Modulo per la presentazione delle osservazioni per i piani/programmi/progetti sottoposti a procedimenti di valutazione ambientale di competenza statale

ID: Codice procedura (ID_VIP/ID_MATTM):10844

Impianto per la produzione di energia elettrica da fonte eolica, costituito da 6 aerogeneratori della potenza complessiva di 37,2 MW, un sistema di accumulo da 25 MW e relative opere connesse in località "Rempillo" nel comune di Pitigliano (GR).

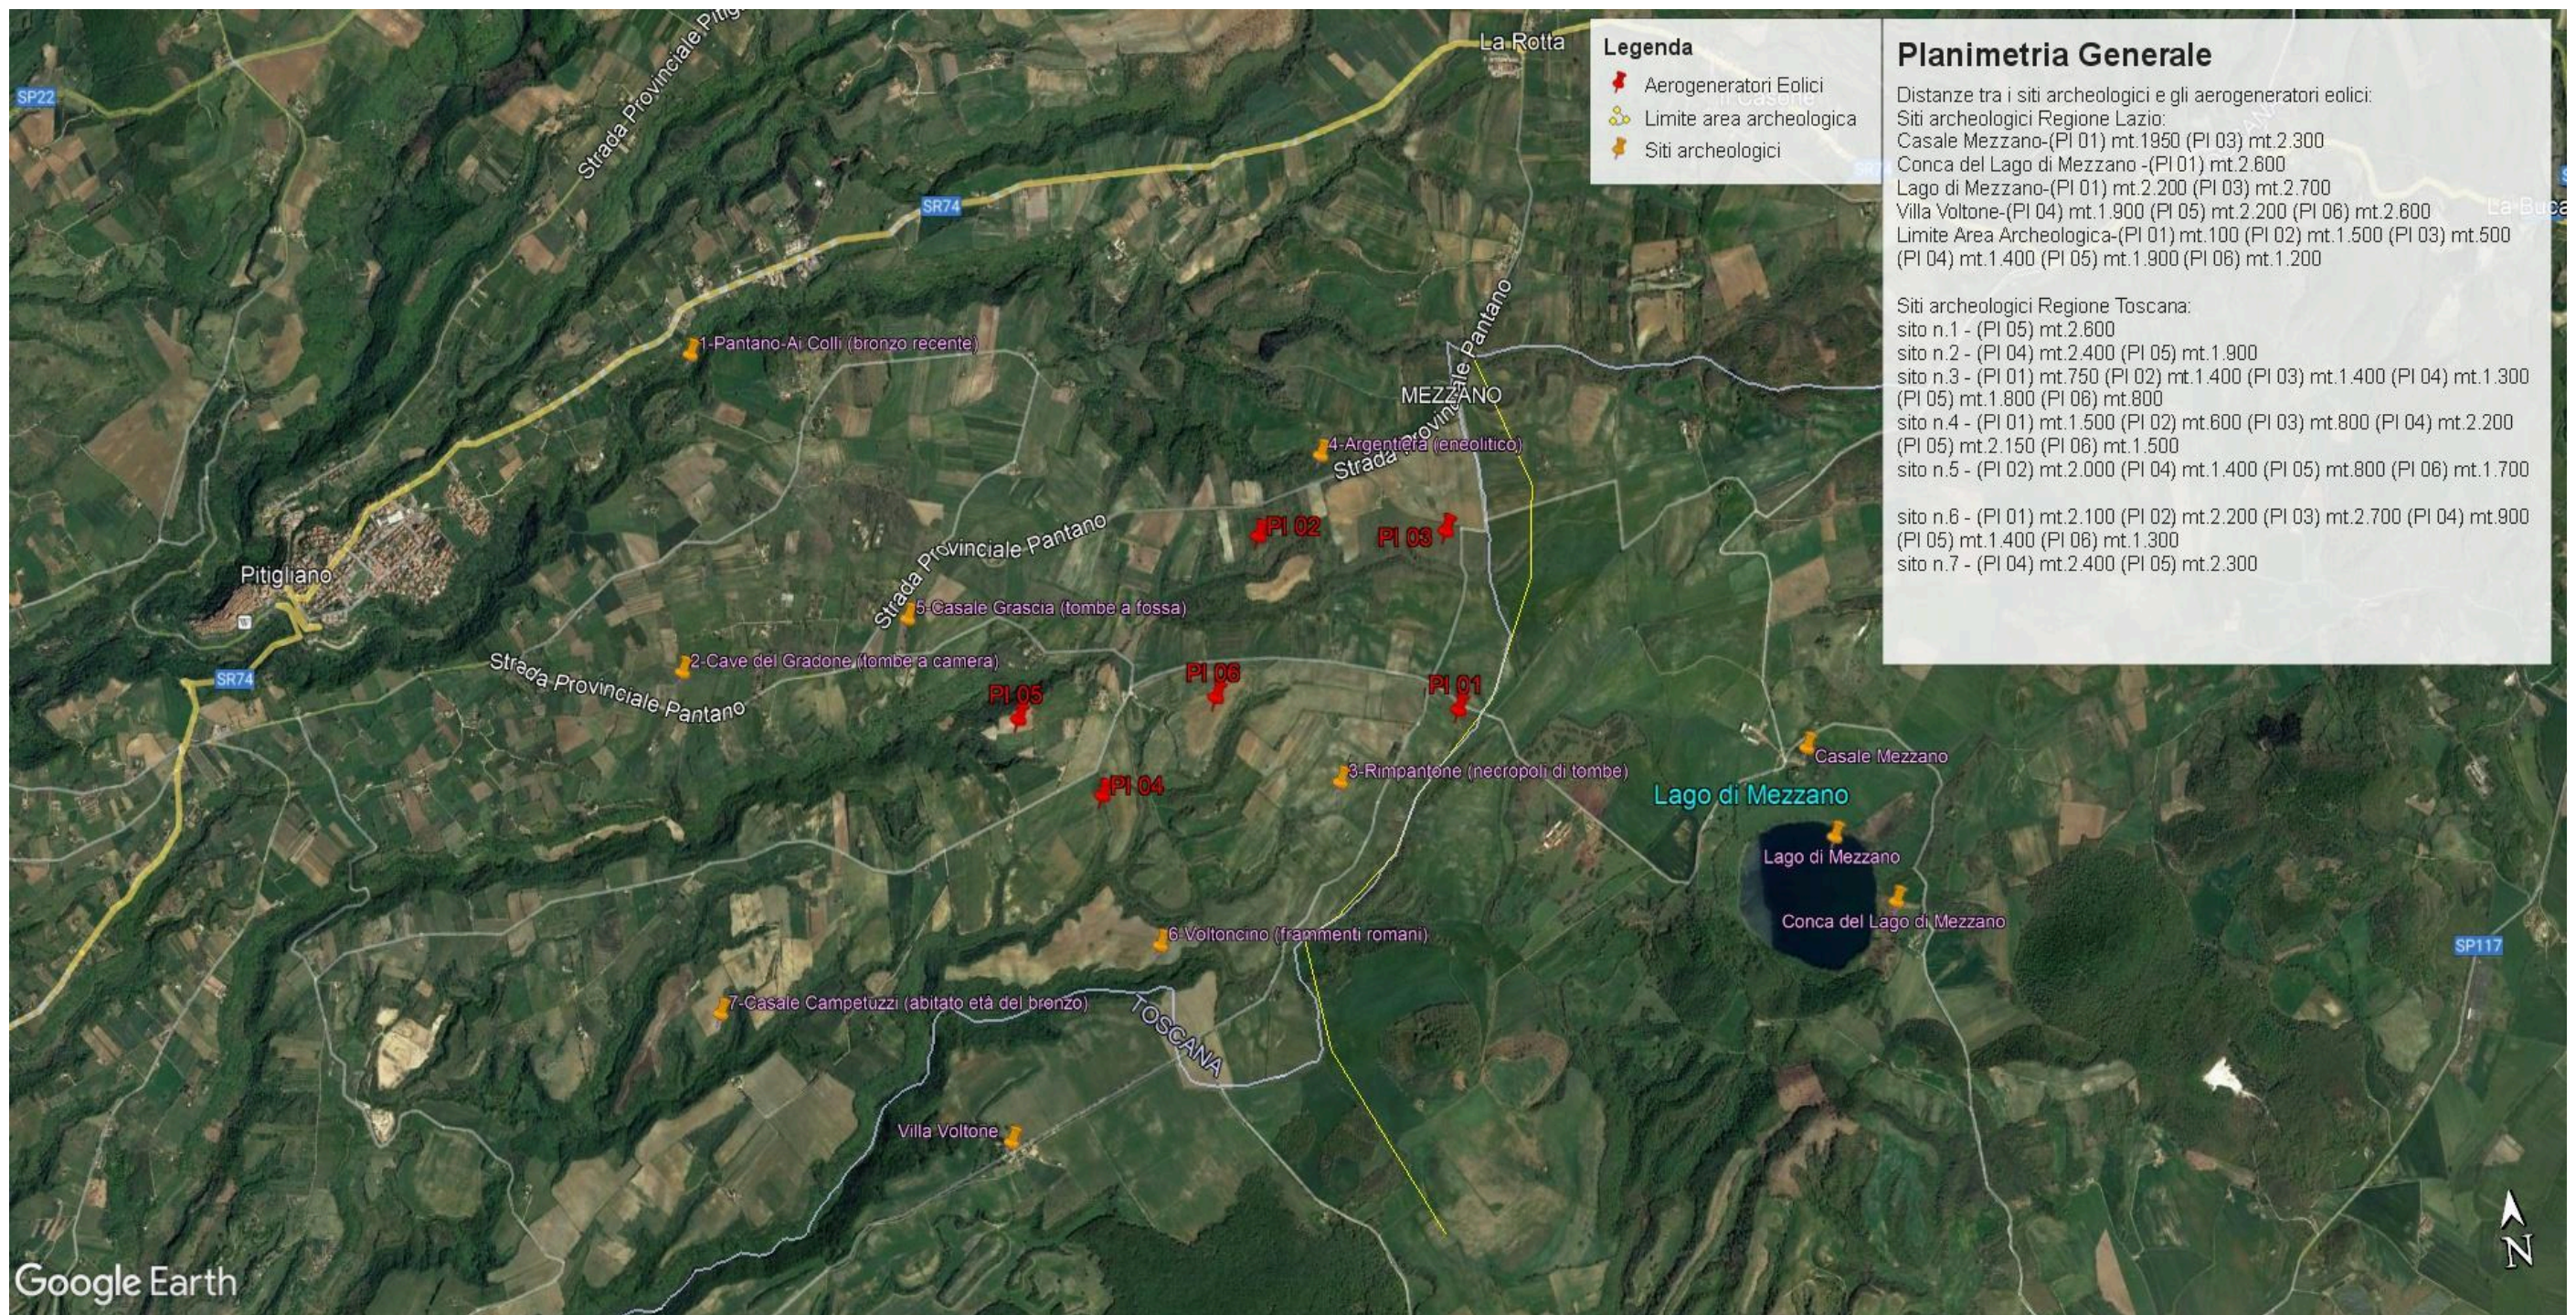
Inoltre, la zona in cui insisterebbe l’impianto eolico industriale Rempillo è compresa nelle fasce di rispetto di 3 km di diversi beni archeologici tutelati dalla parte II del Codice dei Beni Culturali (vedi Allegato, immagine n. 3). Inoltre le pale P04 e P05 ricadono all’interno di un’area archeologica che la Proponente vorrebbe cancellare per il semplice fatto che non è riportata nel documento regionale ma nel documento provinciale come meglio dettagliato nell’Osservazione n. 5. Alla luce di quanto documentato appare chiaro quindi che la collocazione dell’impianto non ha tenuto conto alcuno dei vincoli dell’area nella quale è stato progettato e l’inserimento dell’impianto eolico nel paesaggio e sul territorio non è corretto (Allegato IV delle Linee guida nazionali di cui al D.M dello Sviluppo economico del 10.09.2010).

Immagine n. 3. Impatti dei sei aerogeneratori (in rosso) ricadenti nelle fasce di rispetto dei 3 km dai Beni Culturali (in giallo) e quindi in **area non idonea** al loro insediamento (ex art 20 co. 8 lettera c quater del D.Lgs n. 199/2021 e ss.mm.ii). **Inoltre si segnala che le pale P04 e P05 ricadono all'interno di un'area archeologica e quindi in altra area non idonea.**

Immagine n. 5 Intervisibilità degli impianti eolici della provincia di Viterbo anche in quella di Grosseto, in particolare nel pitiglianese.

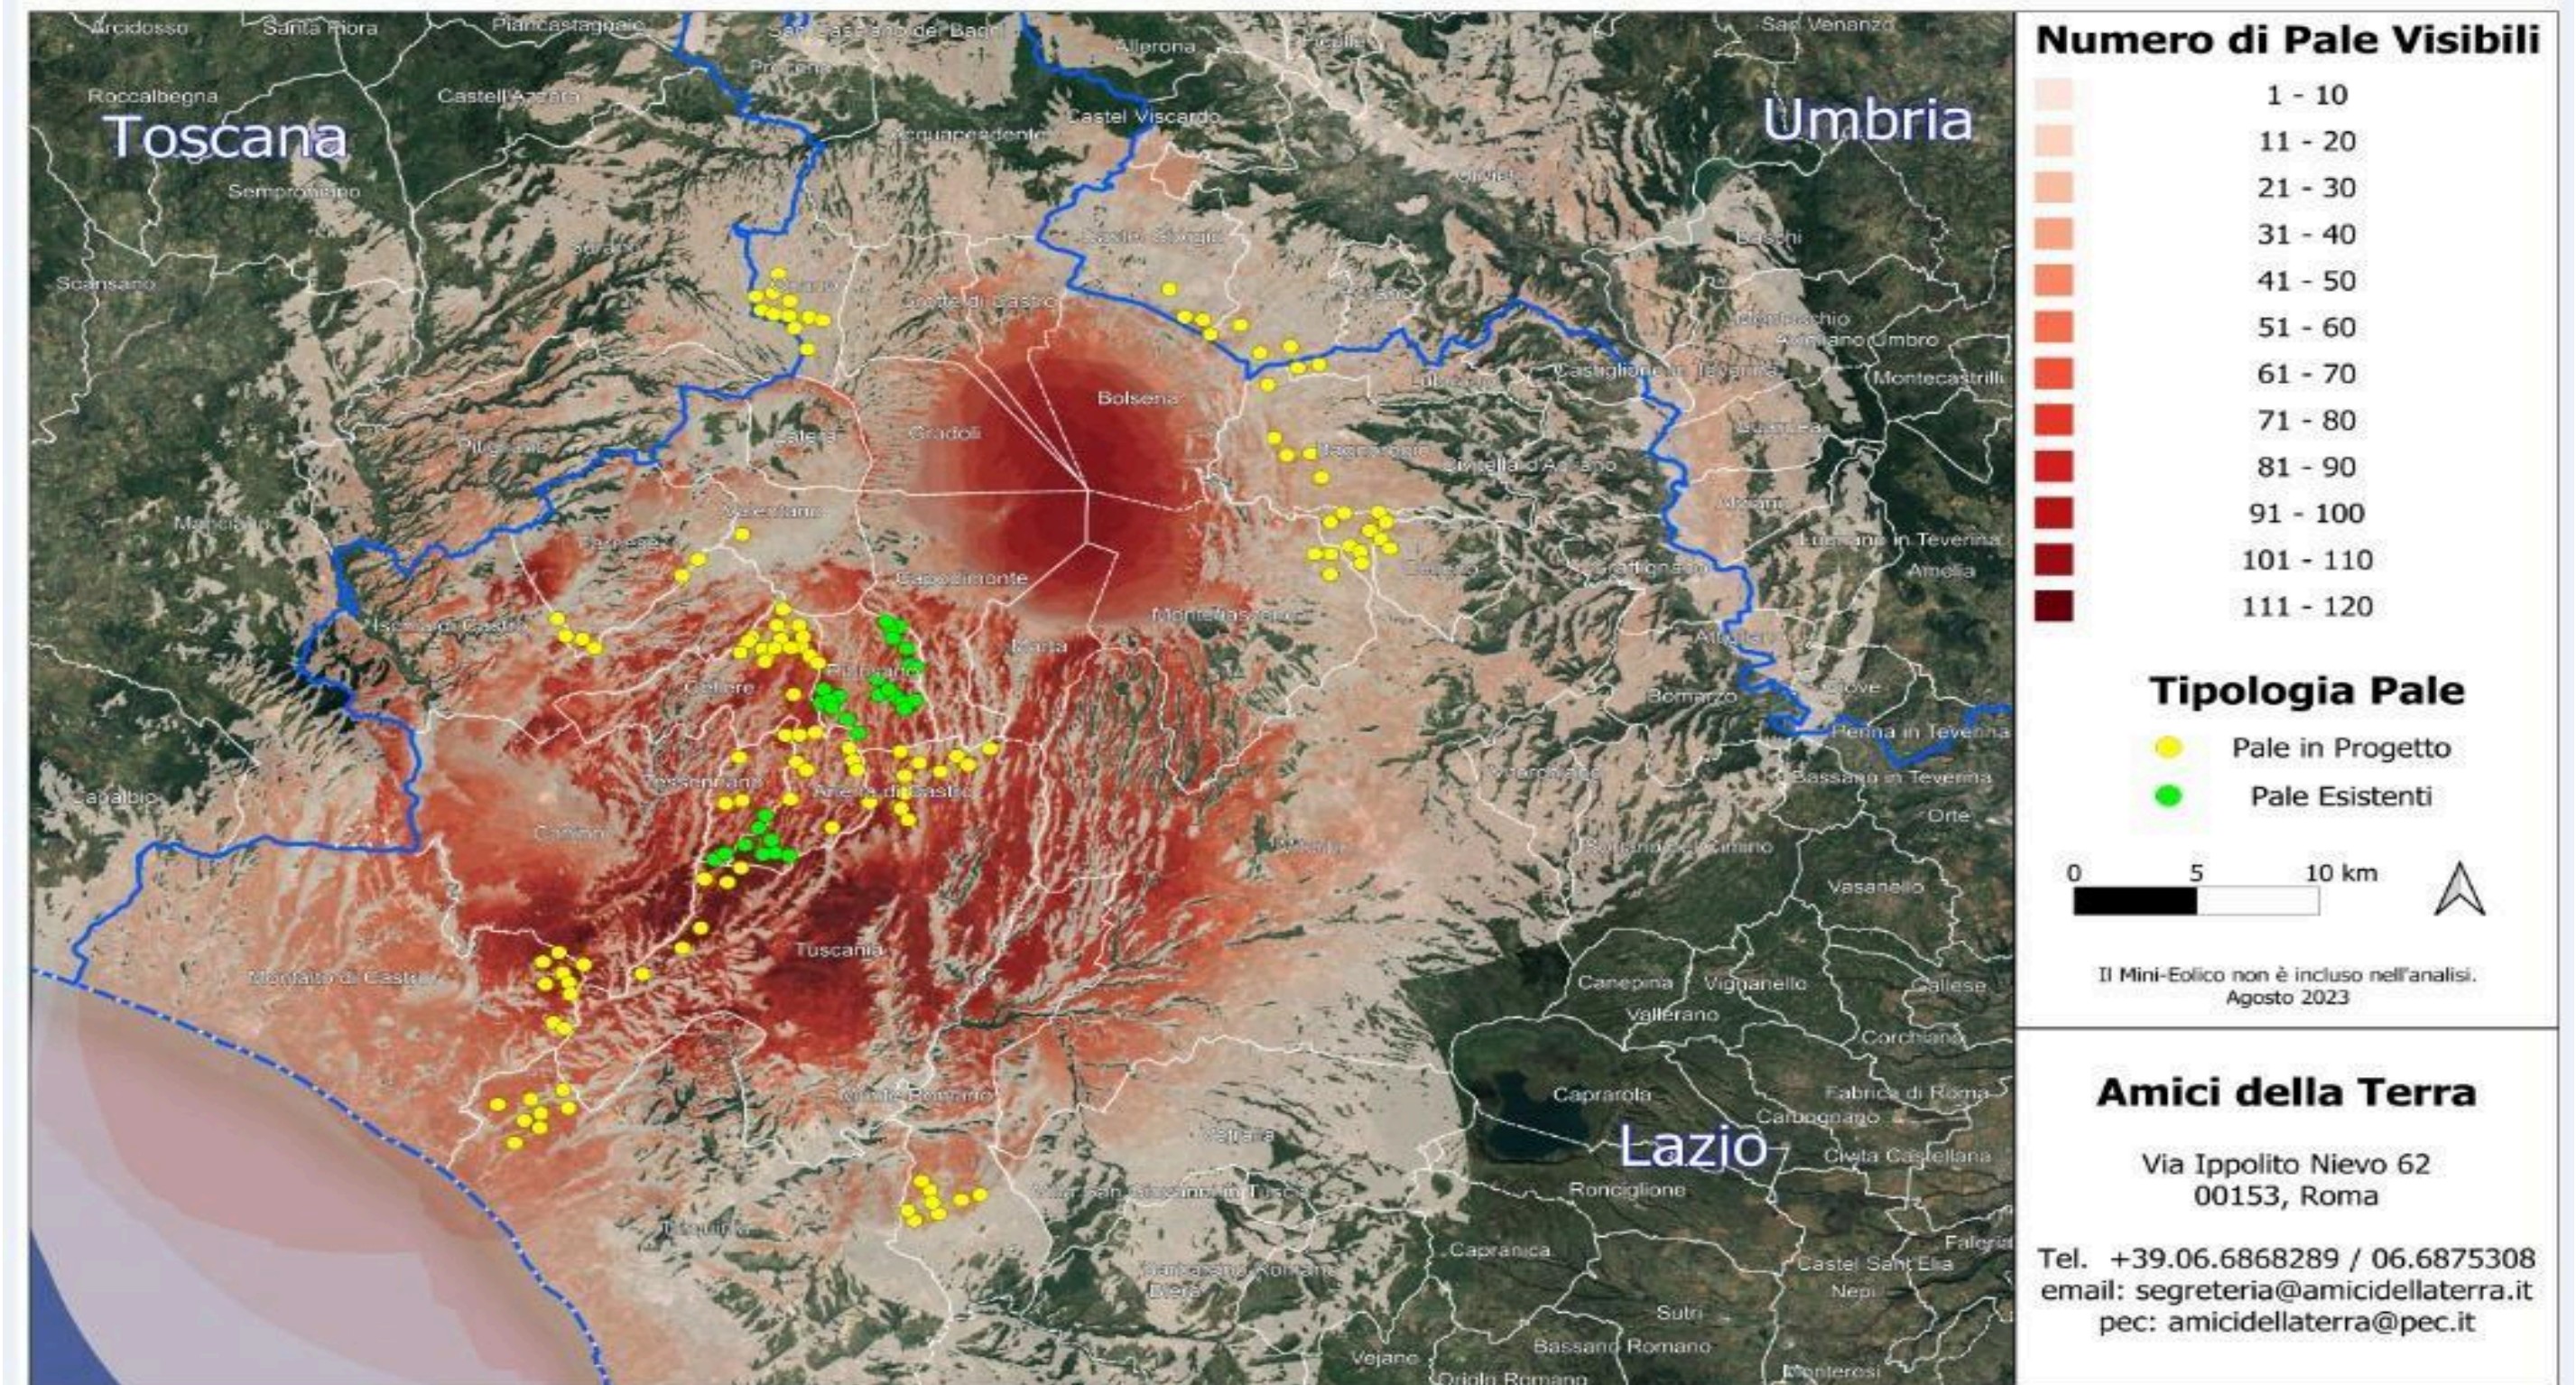
nn. 1 e 2 e crea anche degli impatti negativi anche sui beni naturalistici come verrà dettagliato nell'Osservazione n. 4. Inoltre andrebbe a sommarsi al già enorme cumulo di impianti eolici e fotovoltaici e geotermici che già creano una elevata criticità ambientale nella provincia di Viterbo e interferiscono anche con il territorio toscano come si può vedere dalle immagini nn. 4 e 5 dell'Allegato n. 1.
